# KORREKTURBLATT

betrifft die ÖKL-Publikation:

## **Merkblatt 99 Weinkellereigebäude – Neubau, Planung, Baudetails** **4. Auflage 2022, Kapitel 5 Arbeitsräume**

### **Korrektur der Grafik «Grundriss Tankkeller» auf Seite 8:**

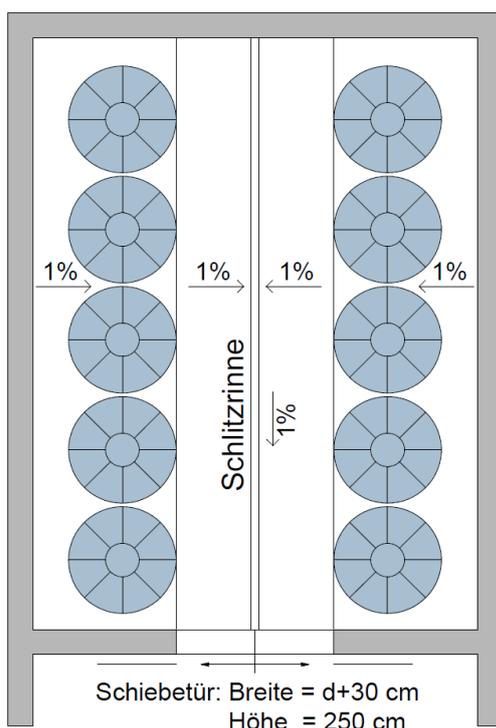
Gemäß Land- und forstwirtschaftlicher Arbeitsstättenverordnung – LF-AStV, (StF: BGBl. II Nr. 122/2023), § 2, Absatz 2, müssen Verkehrswege bei Durchgängen zwischen Lagerungen, ..., Maschinen oder sonstigen Betriebseinrichtungen, ... eine nutzbare Mindestbreite von 0,6 m aufweisen (sofern nicht die Bestimmungen über Fluchtwege anzuwenden sind).

d = Tankdurchmesser  
60      d      220
